Piano di Governo del Territorio

Approfondimenti Componente Archeologica

APPROFONDIMENTI COMPONENTE ARCHEOLOGICA

osservazione della Soprintendenza Archeologica, Belle Arti e Paesaggio per le province di Bergamo e Brescia (prot.18806 del 20/11/2017) in sede di Verifica di assoggettabilità alla VAS della Variante n.1/2015 al PGT

dp 3e "carta condivisa del paesaggio: componenti del paesaggio storico-culturale"

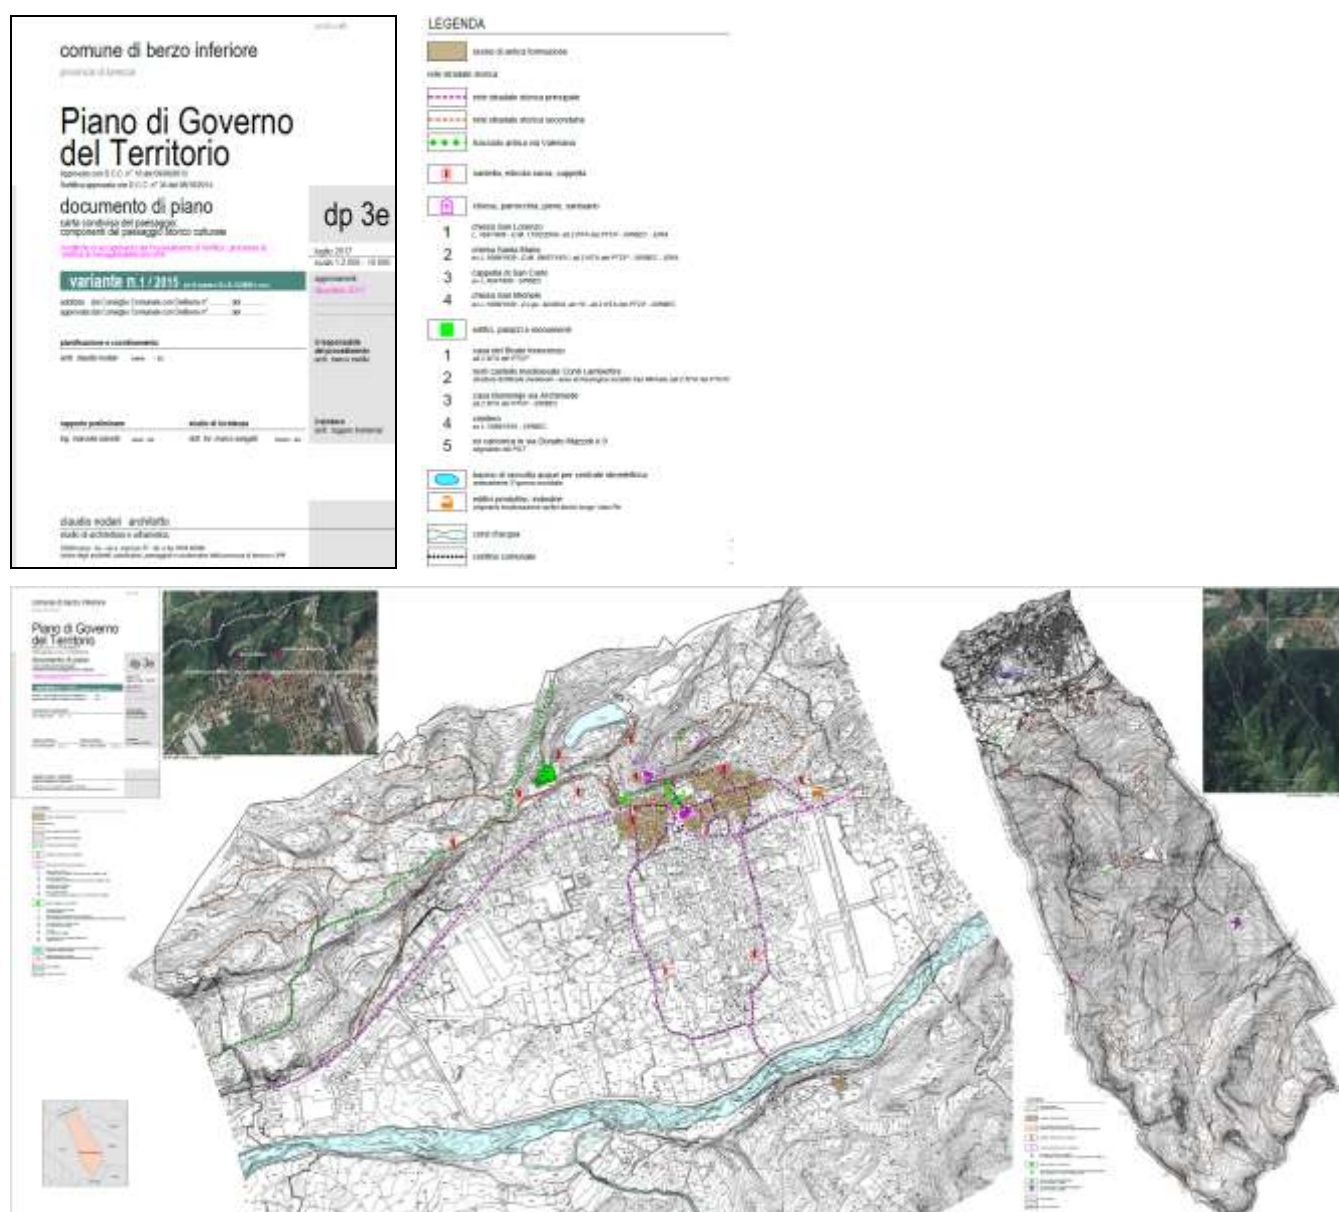
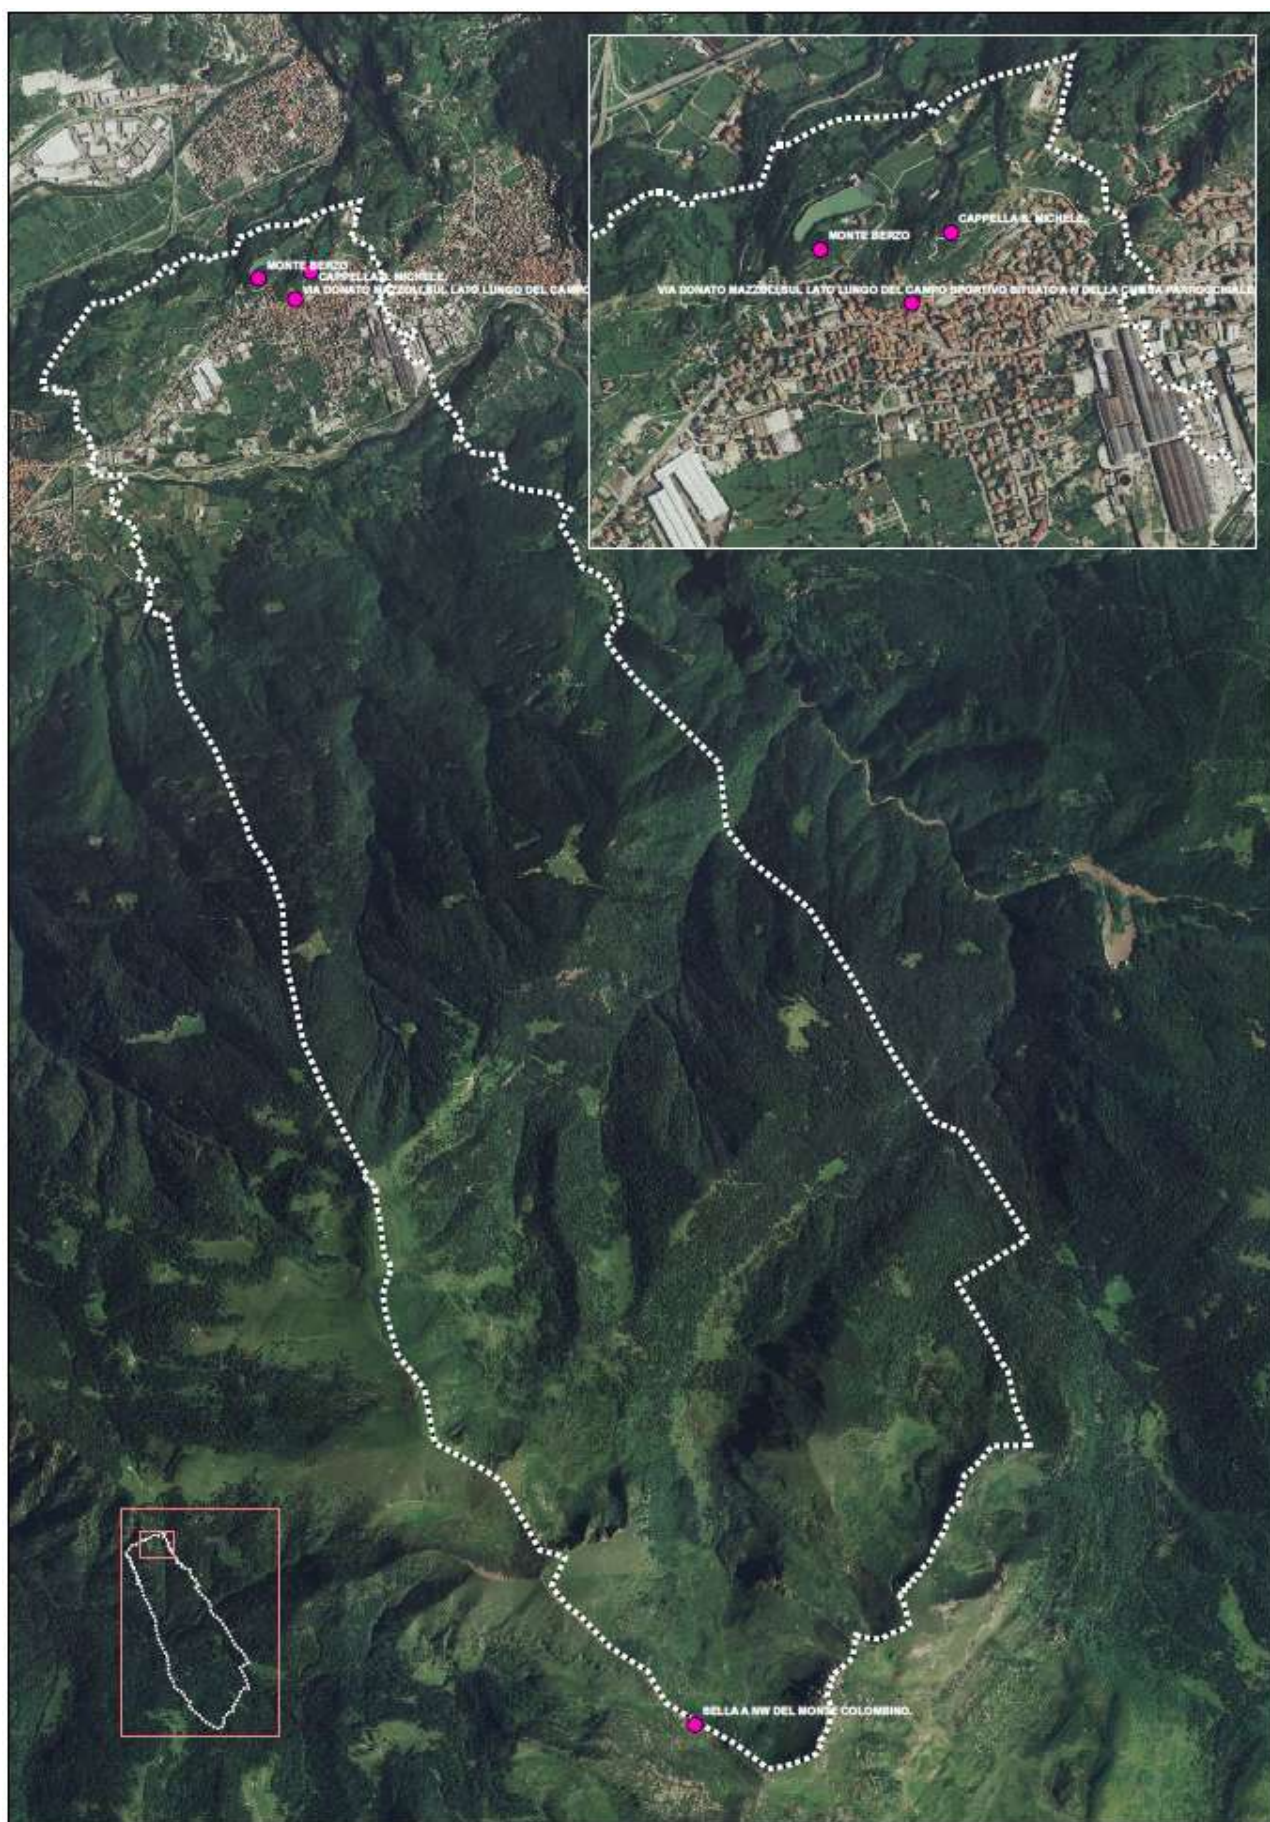
osservazione	controdeduzione ed integrazione degli elaborati
<p>In generale, per quanto concerne il profilo archeologico, si sottolinea l'interesse archeologico diffuso del territorio di Berzo Inferiore per le caratteristiche morfologiche e ambientali favorevoli all'insediamento antico e si ricorda che nel territorio rivestono interesse archeologico le seguenti zone:</p> <ul style="list-style-type: none"> - area mineraria dell'alta Val Grigna, miniera di Piazzalunga (area riserva Ersaf); sito minerario di epoca protostorica con persistenze di sfruttamento anche in epoca storica; - via Donato Mazzoli, a nord della Chiesa Parrocchiale, nei pressi del campo sportivo e dell'oratorio: strutture circolari ricavate nella roccia, interpretate come fornaci per la calce di epoca romana; - Cappella di S. Michele: iscrizione di età romana; - Sella a nord-ovest del Monte Colombino: reperti litici del Mesolitico; - Monte Berzo: ascia in pietra levigata di epoca neolitica. <p>Si raccomanda che le zone sopra elencate siano individuate, inserite e mantenute nelle tavole del Piano quali aree a rischio archeologico e che ad esse si aggiungano i centri storici, le chiese di antica fondazione e i percorsi</p>	<p>Si procede all'integrazione degli elaborati di Variante con l'aggiornamento della tavola dp 3e "carta condivisa del paesaggio: componenti del paesaggio storico-culturale" attraverso l'individuazione delle aree a rischio archeologico segnalate dalla Soprintendenza</p>

<p>storici. Per tutte queste aree si prescrive che tutti i progetti comportanti movimento terra e scavo, anche di minima entità, vengano trasmessi all'Ufficio scrivente per l'espressione del parere di competenza e l'eventuale programmazione di indagini archeologiche preliminari.</p> <p>In aggiunta, dato che i siti d'interesse archeologico finora noti costituiscono solo una parte di un quadro più ampio di testimonianze materiali dell'insediamento antico nel territorio, al fine di assicurare un'efficace salvaguardia dei siti archeologici sepolti e una corretta programmazione dello sviluppo urbanistico e edilizio, si richiede che in tutto il territorio comunale eventuali progetti pubblici comportanti scavo e interventi nel sottosuolo, anche di minima entità, nonché tutti i progetti relativi a PA e a Adt, siano trasmessi alla Soprintendenza anche per la valutazione preliminare dell'impatto delle opere sui depositi archeologici sepolti, secondo quanto disciplinato dal D.Lgs. 42 del 2004, art. 28 e dal D.Lgs. n. 50 del 2016, art. 25.</p>	<p>Si procede all'integrazione degli elaborati di Variante con l'integrazione delle Norme Tecniche di Attuazione : art.14 NTA DdP art.6 NTA PdS artt.6-14 NTA PdR</p>

Le aree a rischio segnalate dalla soprintendenza delle quali si chiede la mappatura sono:

- Area mineraria dell'alta Val Grigna, miniera di Piazzalunga (area riserva ERSAF); sito minerario di epoca protostorica con persistenze di sfruttamento anche in epoca storica;
- Via Donato Mazzoli, a nord della Chiesa Parrocchiale, nei pressi del campo sportivo e dell'oratorio: strutture circolari ricavate nella roccia, interpretate come fornaci per la calce di epoca romana;
- Cappella San Michele: iscrizione di età romana;
- Sella a nord-ovest del Monte Colombino: reperti litici del Mesolitico;
- Monte Berzo: ascia in pietra levigata di epoca neolitica (non cartografata).

Si integrano le Norme Tecniche di Attuazione del Piano dei servizi all'art. 11 "Siti archeologici" introducendo tra le aree a rischio archeologico già individuate dal PGT anche l'area in Via Donato Mazzoli (a nord della Chiesa Parrocchiale, nei pressi del campo sportivo e dell'oratorio), la Sella a nord-ovest del Monte Colombino ed il Monte Berzo. La norma esistente viene inoltre completata con prescrizioni circa la valutazione preliminare degli interventi da parte della Soprintendenza.

Si integrano inoltre l'art.14 delle NTA del DdP, l'art.6 delle NTA del PdS e gli artt. 6-14-27 delle NTA del PdR con prescrizioni circa la valutazione preliminare degli interventi da parte della Soprintendenza.

Estratto tavola ps1 "Servizi esistenti e di progetto" - VARIANTE

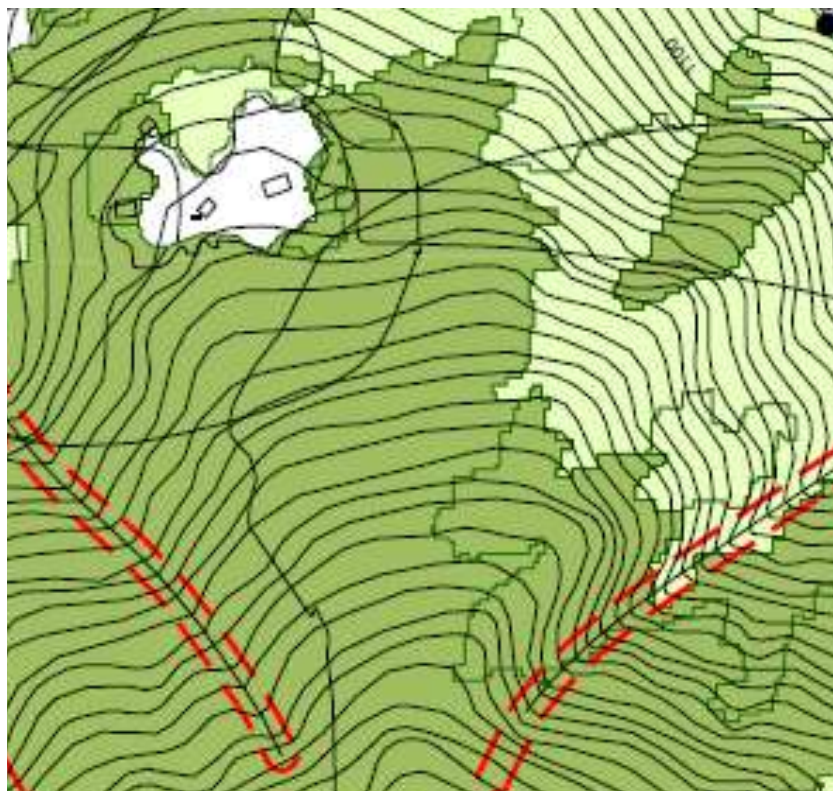
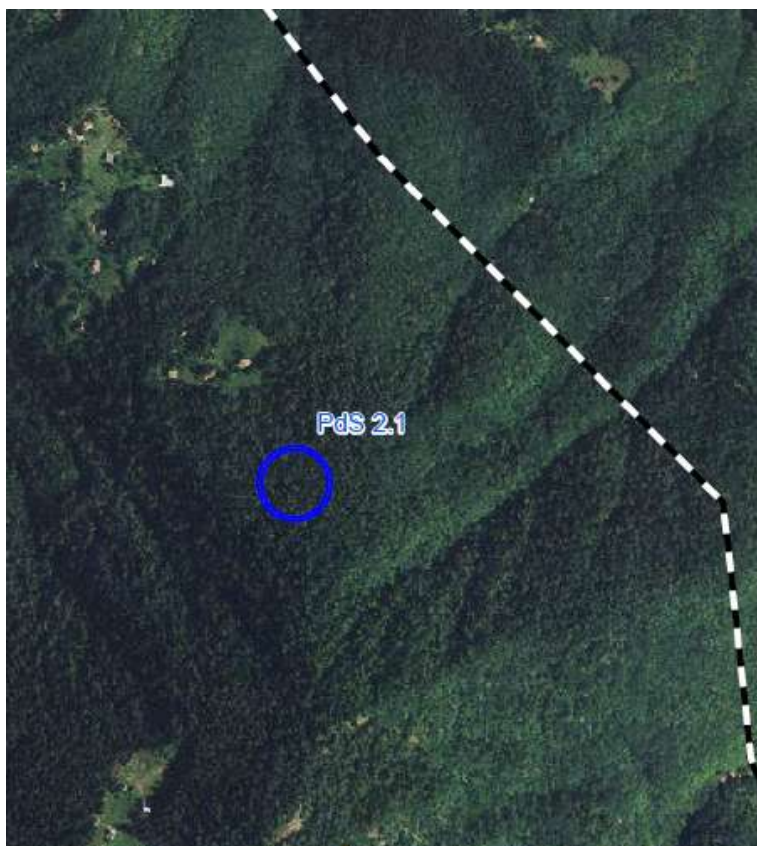
<p>Per quanto concerne nello specifico l'oggetto di variante, si sospende il parere, restando in attesa di un approfondimento relativo alle schede tecniche delle varianti proposte, con l'individuazione in ortofoto degli ambiti interessati, chiara indicazione per ogni ambito dei gradi di tutela ivi vigenti, nonché congruo numero di immagini fotografiche delle aree e degli edifici interessati dalle varianti. Sin da subito, si sottolineano come</p>	<p>Si procede all'integrazione degli elaborati di Variante con la predisposizione della presente Relazione integrativa "approfondimenti componente archeologica" e schede tecniche di approfondimento in essa contenute</p>
<p>immagini fotografiche delle aree e degli edifici interessati dalle varianti. Sin da subito, si sottolineano come particolarmente sensibili dal punto di vista archeologico e paesaggistico i seguenti Obiettivi previsti nelle NTA e nel Rapporto Preliminare:</p> <ul style="list-style-type: none"> - Sistema delle infrastrutture: i progetti che prevedono miglioramento e potenziamento della viabilità esistente, soprattutto là dove interessano percorsi agro silvo-pastorali, strade di accesso ai luoghi di culto e agli edifici storici, devono essere condotti cercando di mantenere e salvaguardare il più possibile le pavimentazioni e gli acciottolati storici, nonché muri a secco e di contenimento ed eventuali elementi (es. cippi confinari) annessi; - Sistema dei Servizi: il progetto che prevede la valorizzazione della miniera in loc. Piazzalunga dovrà essere necessariamente condiviso con questa Soprintendenza, considerando l'interesse archeologico del contesto. La realizzazione di un ristoro/rifugio e di un percorso attrezzato dovranno avvenire conciliando le esigenze di valorizzazione con quelle di tutela e salvaguardia della miniera e dei percorsi storici ad essa correlati, puntando a riconoscere e salvaguardare le tracce di frequentazione antica dell'area e le evidenze connesse allo storico sfruttamento delle risorse territoriali; la valorizzazione dell'area verde attorno alla Chiesa e al sito archeologico di S. Michele dovrà essere effettuata in maniera coordinata e condivisa con questo Ufficio, prevedendo in caso di progetti di movimento terra una verifica archeologica; - Sistema insediativo: i progetti di recupero degli edifici storici, con particolare attenzione alla Torre delle Saiotte, dovranno prevedere anche una valutazione del rischio archeologico; 	<p>Si precisa che alcuni di questi obiettivi, che esplicitavano le strategie di PGT, richiamati per completezza negli elaborati di Variante, sono ad oggi attuati. Se ne condivide l'interesse archeologico e la sensibilità intrinseca. Si precisa che la tutela dei percorsi agro silvo-pastorali è già prescritta nell'art.25 delle NTA del PdR.</p> <p>Si procede all'integrazione delle Norme Tecniche di Attuazione : art.11 NTA PdS art.27 NTA PdR</p>

si propone l'individuazione di ambito specifico destinato alla collocazione degli impianti tecnologici. La variante è finalizzata al trasferimento degli impianti esistenti e a collocare le nuove richiesta in questo specifico ambito evitando la diffusione incondizionata degli impianti.
